改善箇所説明図

変 速 機

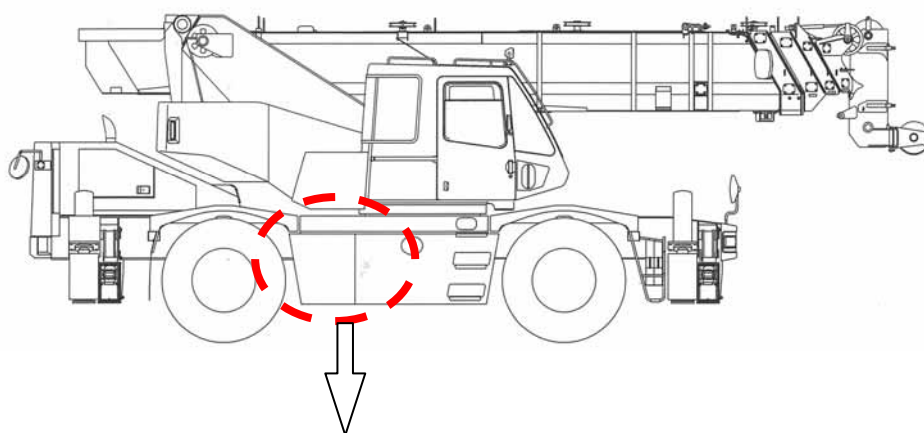
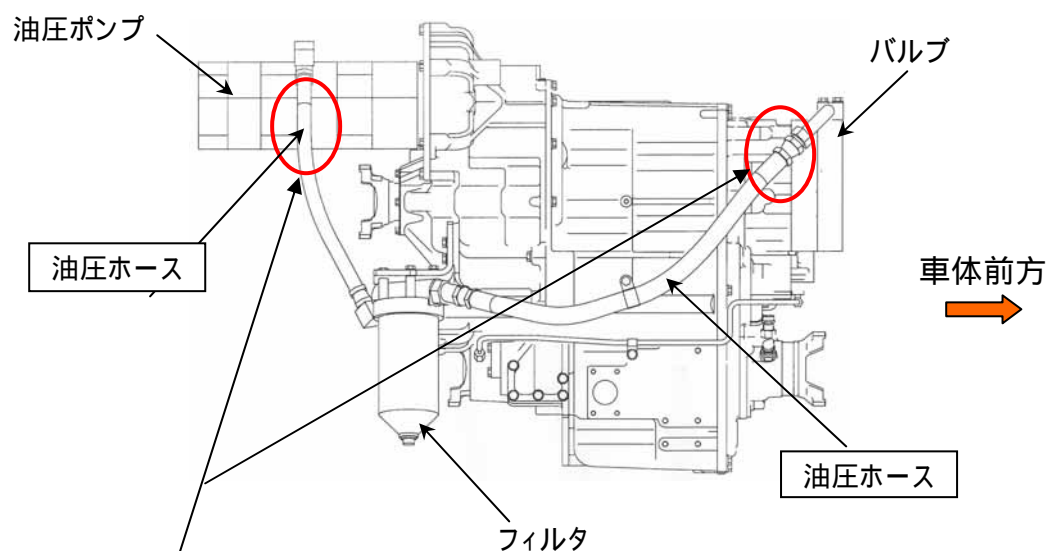
基準不適合発生箇所

変速機において、油圧ホースの取り回しが不適切なため、組立時にホースの口金部に過度な力がかかっているものがある。そのため、そのまま使用を続けると、当該ホースに亀裂が入り、最悪の場合、作動油が漏れ、走行不能となるおそれがある。

改善措置の内容： 全車両、油圧ホースを対策品と交換し、関連部品も同時に交換する。

識別： 油圧ホース口金部に黄色ペイントを塗布し識別する。
